## **DODATEK č. 1** **ke SMLOUVĚ O DÍLO**

Dodatkem č. 1 se na základě dohody smluvních stran, mění ustanovení Smlouvy o dílo ze dne 18.7.2023 na dílo „Jáchymov – rekonstrukce komunikace – ulice Husova, II. etapa“ následovně:

# JÁCHYMOV – REKONSTRUKCE KOMUNIKACE - ULICE HUSOVA, II. ETAPA

## ZMĚNOVÝ LIST č. 1

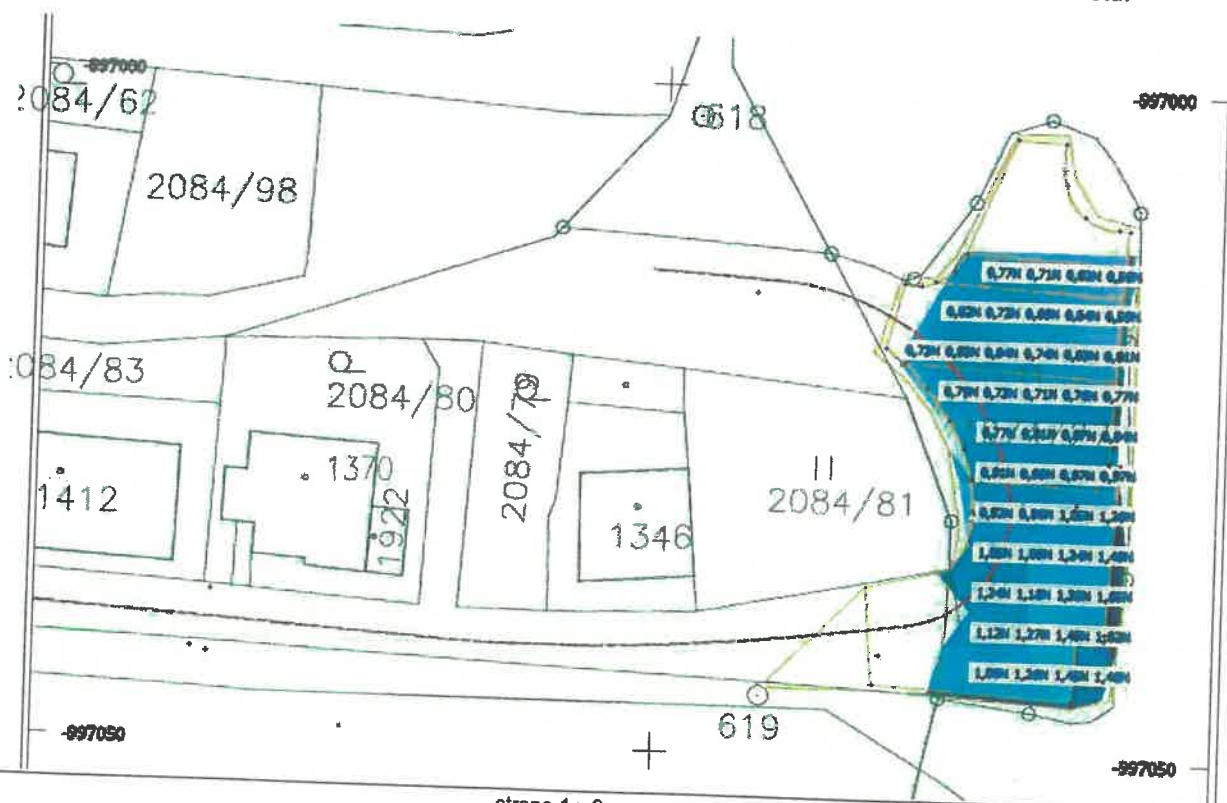
Prostor parkoviště a obratiště je tvořen násypem o ocelkové výšce cca 8 – 10 m. Tento násyp pravděpodobně vznikl postupně navážkou z okolní výstavby komunikací a objektů pro bydlení. Následně byl patrně rozšiřován místními obyvateli biologickým odpadem z údržby zahrad či sutí a jiným inertním materiálem z provozu či rekonstrukcí přilehlých objektů.

Po zahájení zemních prací v tomto prostoru byl odhalen tento nehomogenní materiál, který v kombinaci s podmáčením vlivem toku spodní vody po vrchních partiích skalního podloží, které dále prosakují zmiňovaným tělesem násypu, nebylo možné patřičně zhutnit a ponechat jej jako součást aktivní zóny komunikací. Proto bylo přistoupeno k jeho výměně v proměnné tloušťce tak, aby byla zajištěna výsledná únosnost zemní pláně dle požadavků PD. K části nahrazovaného materiálu byla použita vhodná část podkladních vrstev rekonstruované komunikace. O tento objem je poníženo množství navezeného materiálu a odvoz vytěženého materiálu včetně skládkového.

Objem vyměněného materiálu je zdokladován geodetickou záměrou, která je přílohou Změnového listu.

Protokol kubatury zemních prací

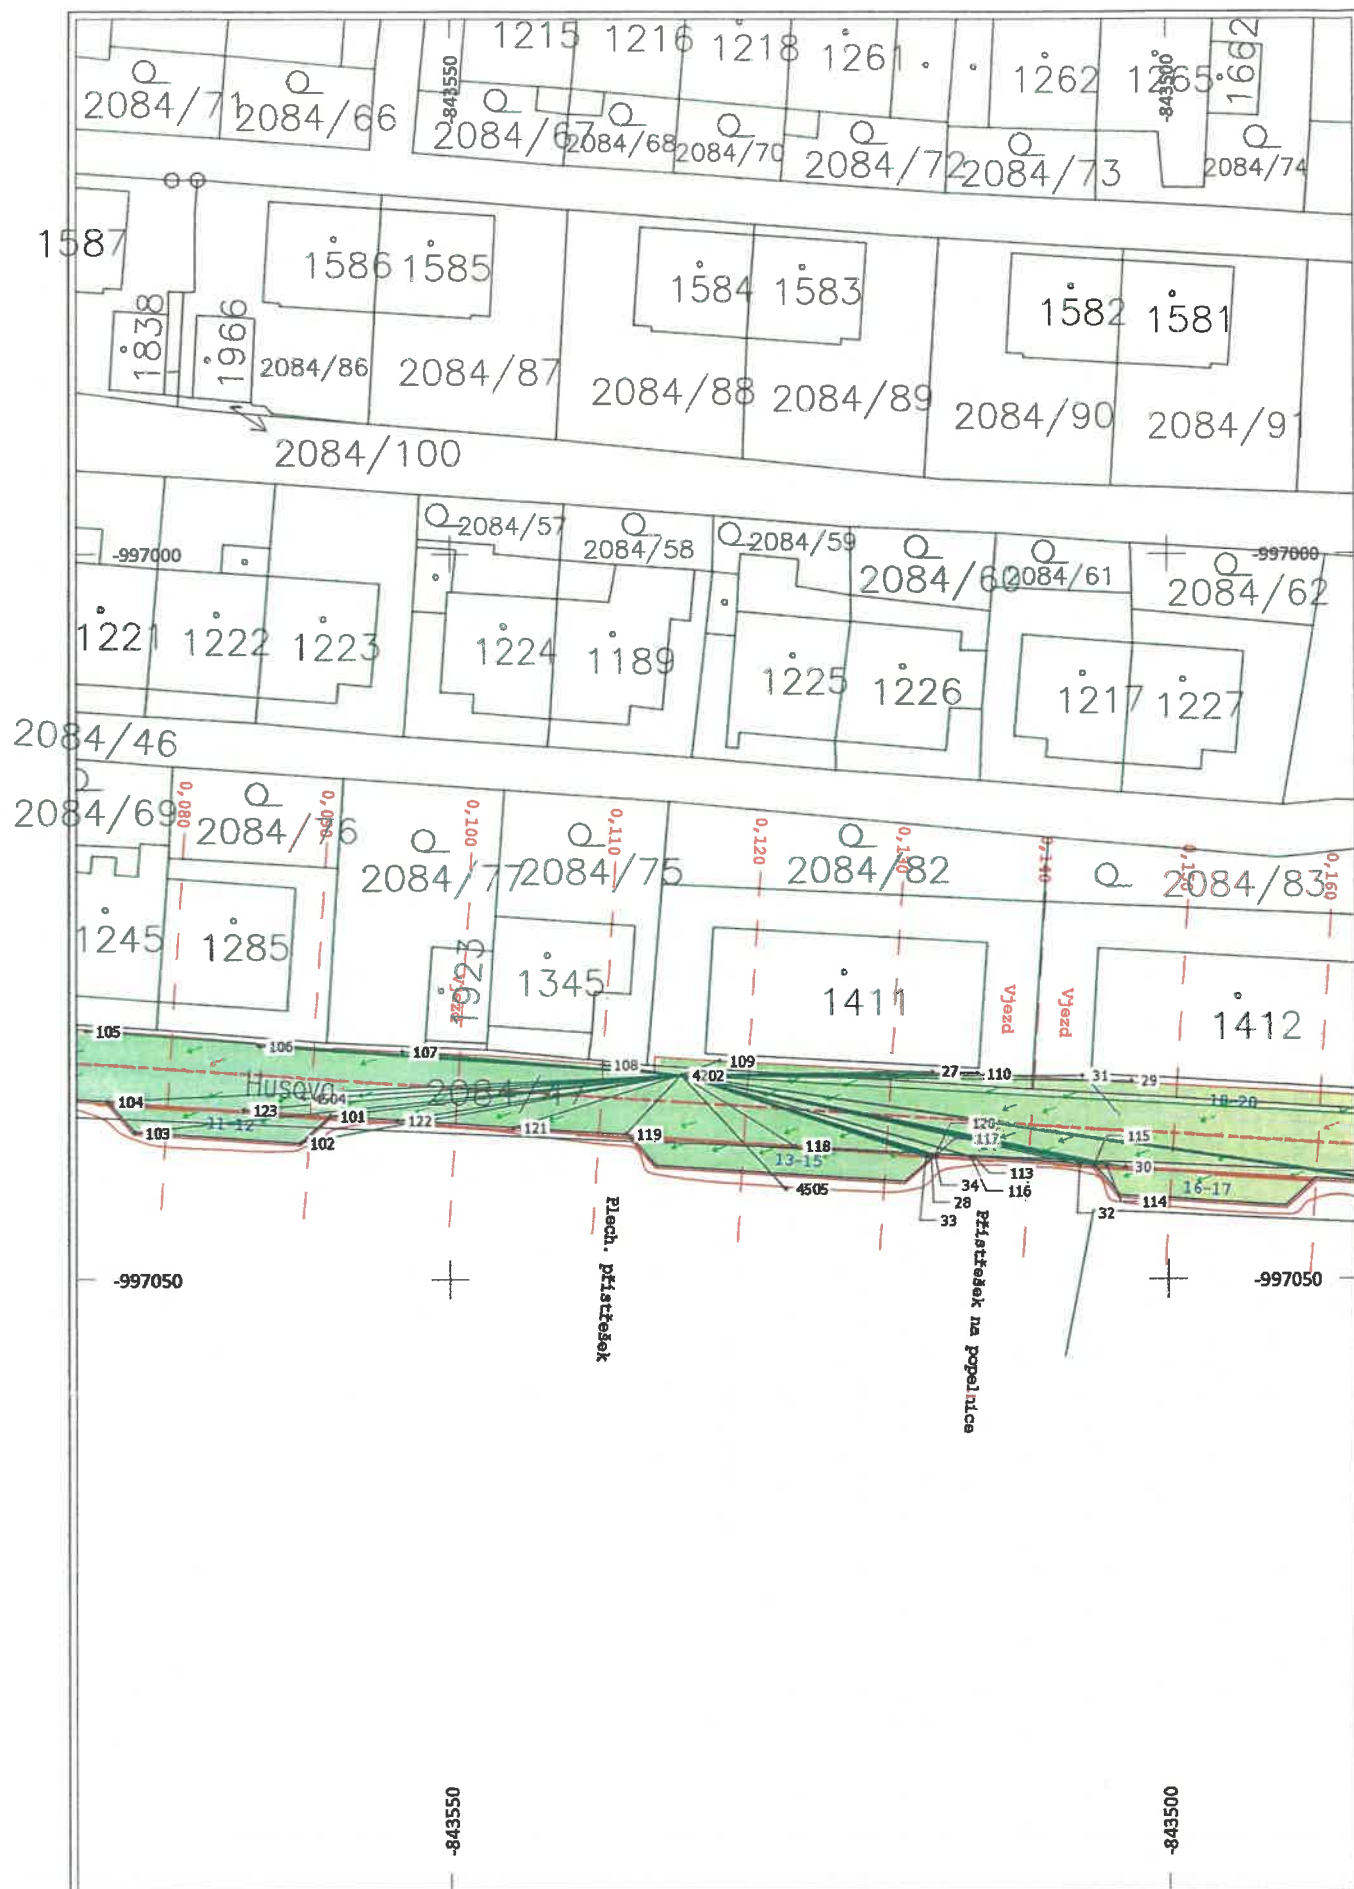
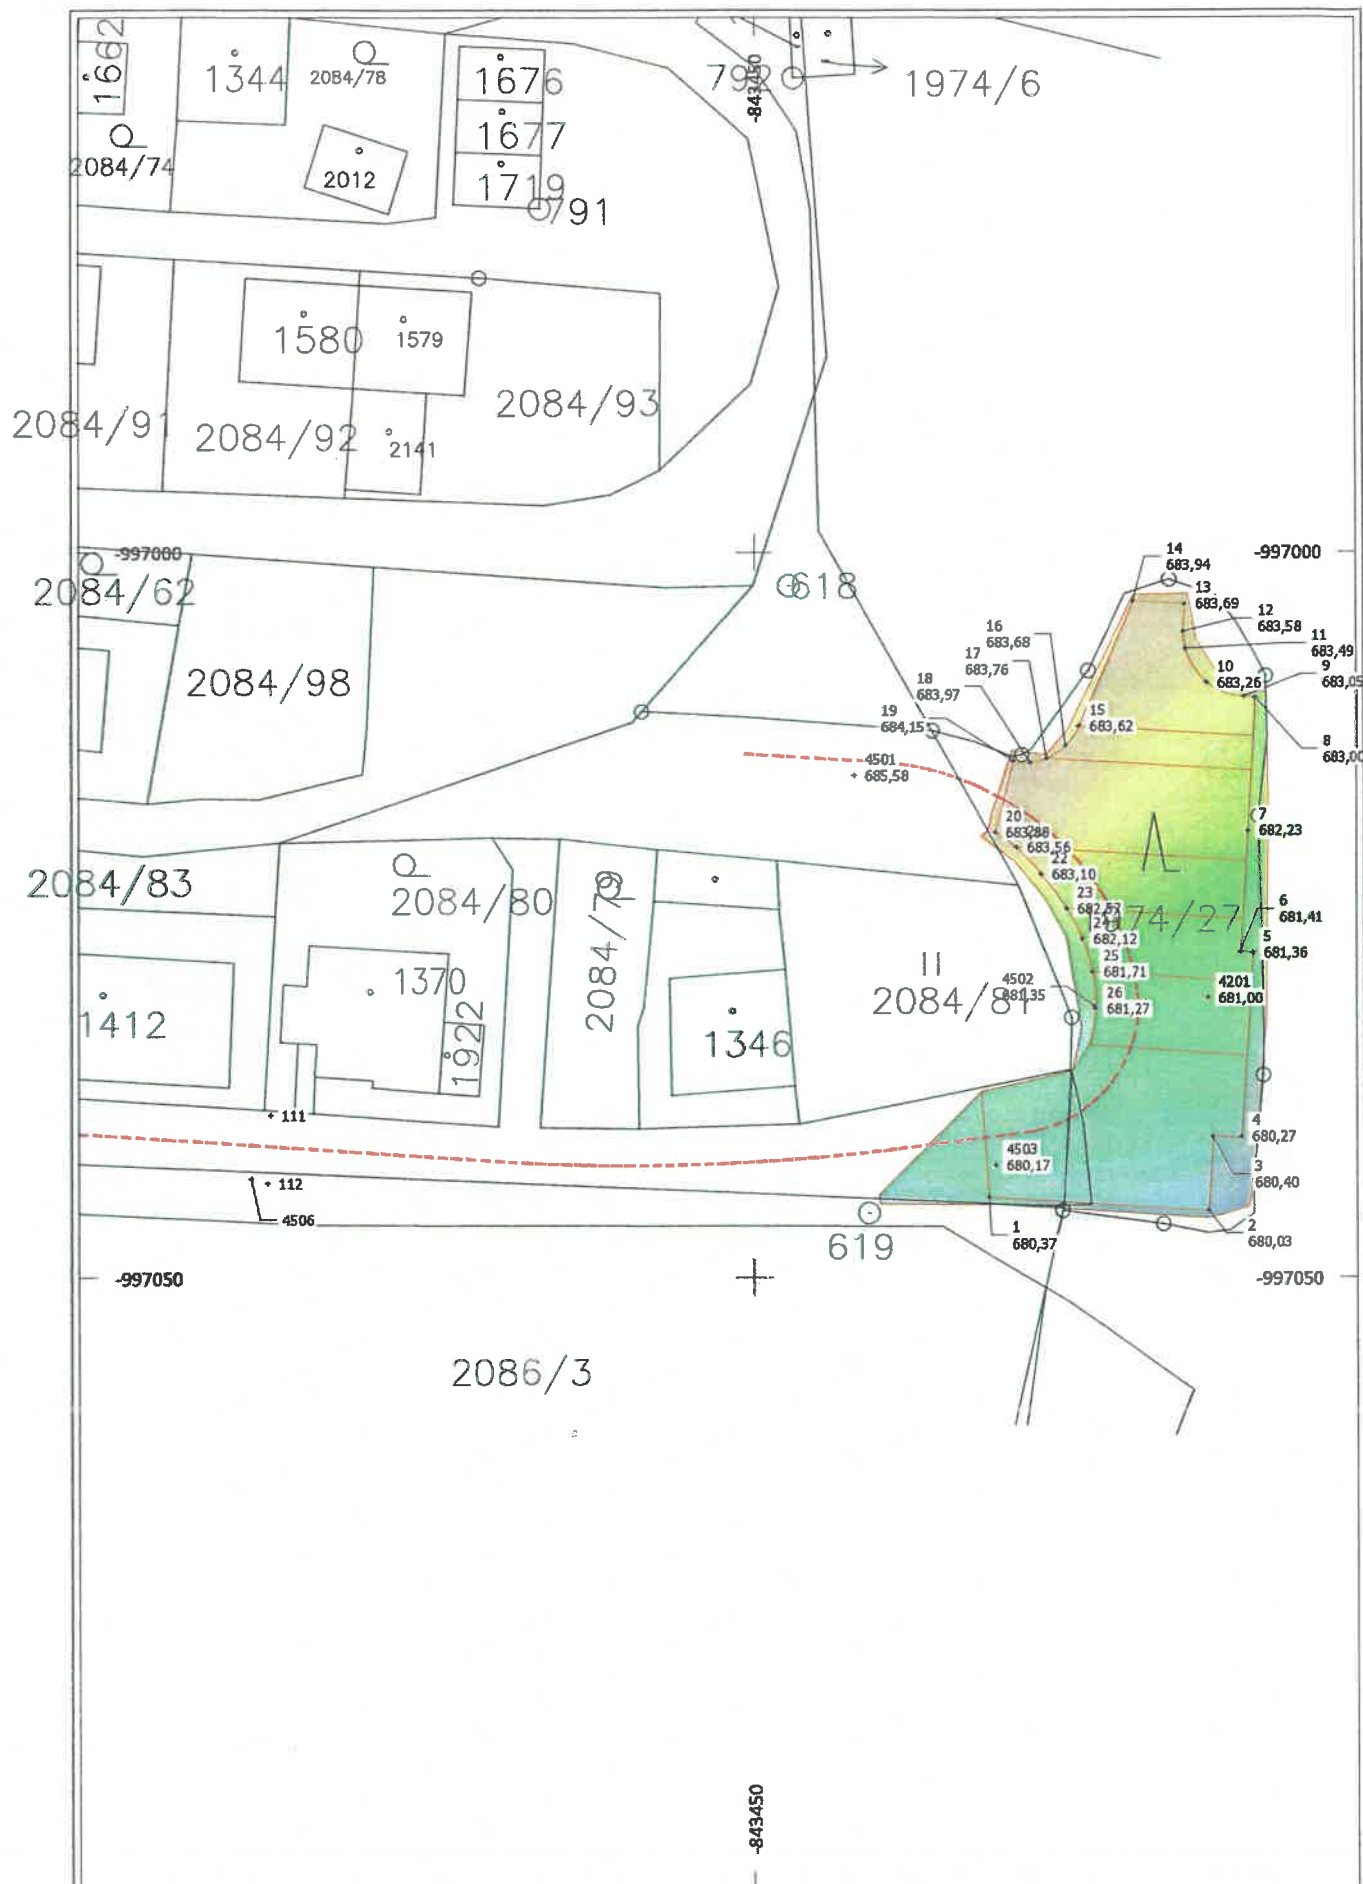
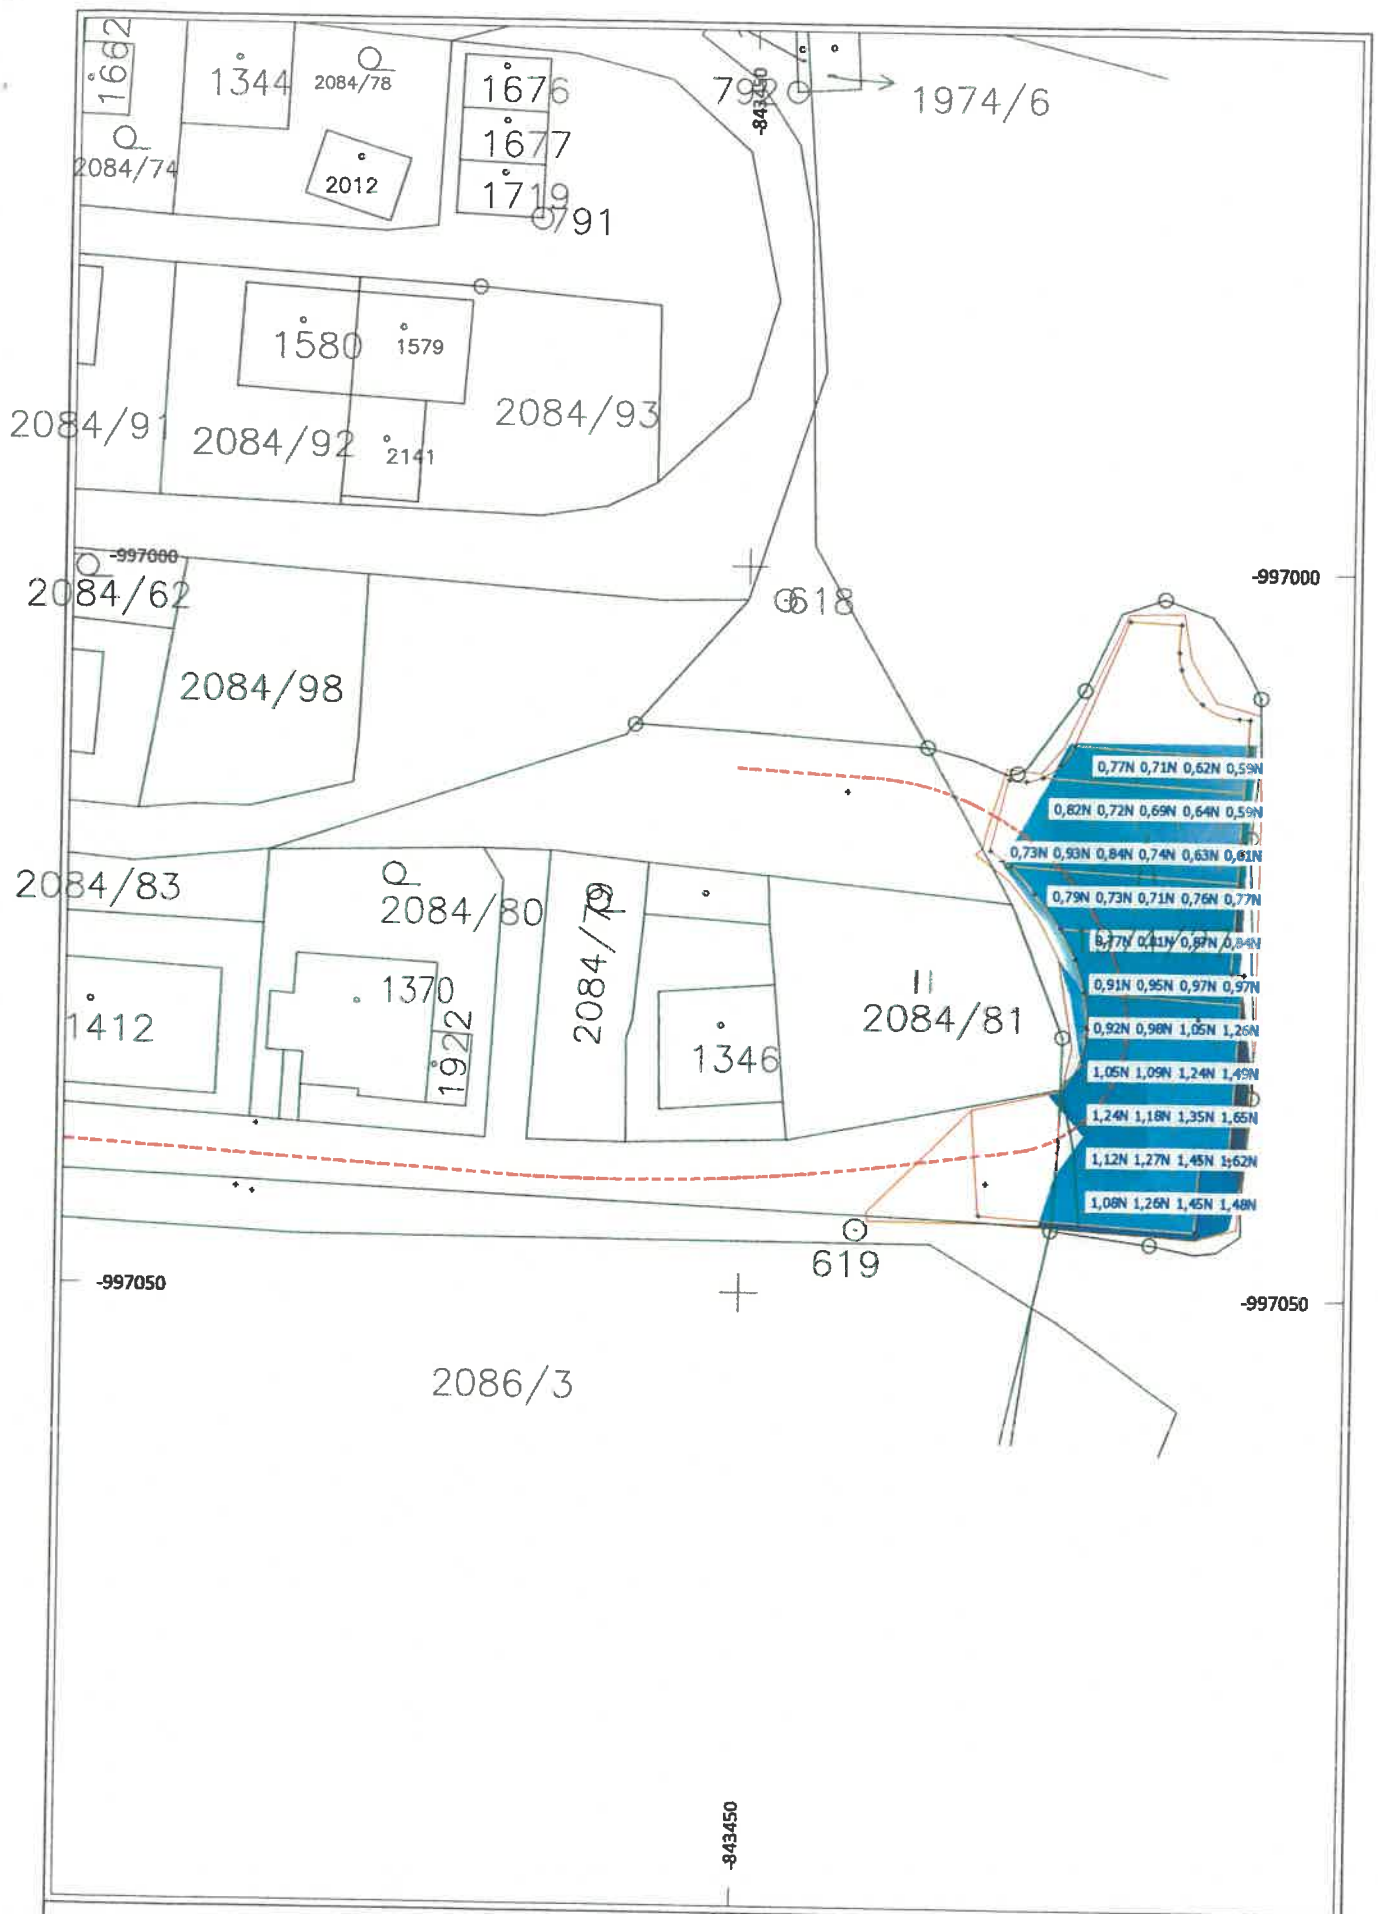
- Měření skutečného provedení obrubníků na parkovišti, včetně skenu okolí pro vytvoření 3D modelu povrchu pro výpočet kubatury sanace/výkopu.
- Vytyčení trasy obrubníků a výšek dle přílohy.
- **Kubatura mezi paraplání a finální vrstvou včetně živice (spojnice mezi obrubami) činí 440 m<sup>3</sup> včetně konstrukčních vrstev. Plocha mezi obrubami, kde se bude z kubatury odečítat vrstva ŠD a Š činí 407 m<sup>2</sup>.**
- Čili kubatura sanace je 440-407\*(tl živice+tl šd+tl makadam)
- Přiložen rozdílový model kde jsou vidět tloušťky v mřížce vygenerované po 3 metrech.
- Data přiložena v protokolu.

## ZMĚNOVÝ LIST č. 2

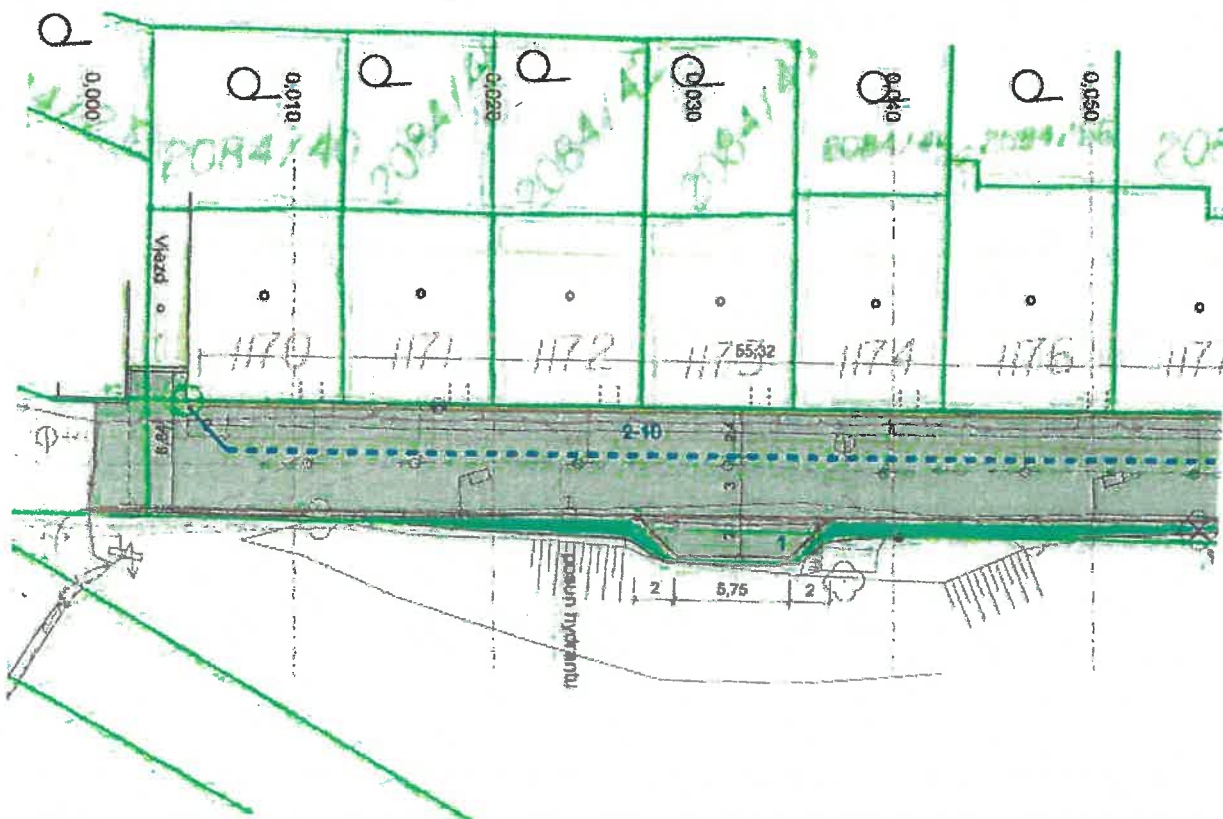
Rekonstrukce komunikace narovnává stávající hrany vozovky a zabezpečuje tak potřebné šířky pro průjezd vozidel. V km 0,024 se na pravé straně vozovky nachází stávající vodovodní nadzemní hydrant. Tento se dostává do kolize s novou hranou vozovky, resp. nesplňuje požadavek na bezpečnostní odstup pevných překážek od hrany vozovky 0,5 m. Z tohoto důvodu bude hydrant přeložen do normové vzdálenosti od hrany vozovky.

V rámci změny je aktualizován počet výškových úprav poklopů kanalizace a hrnců ovládacích armatur vodovodu.
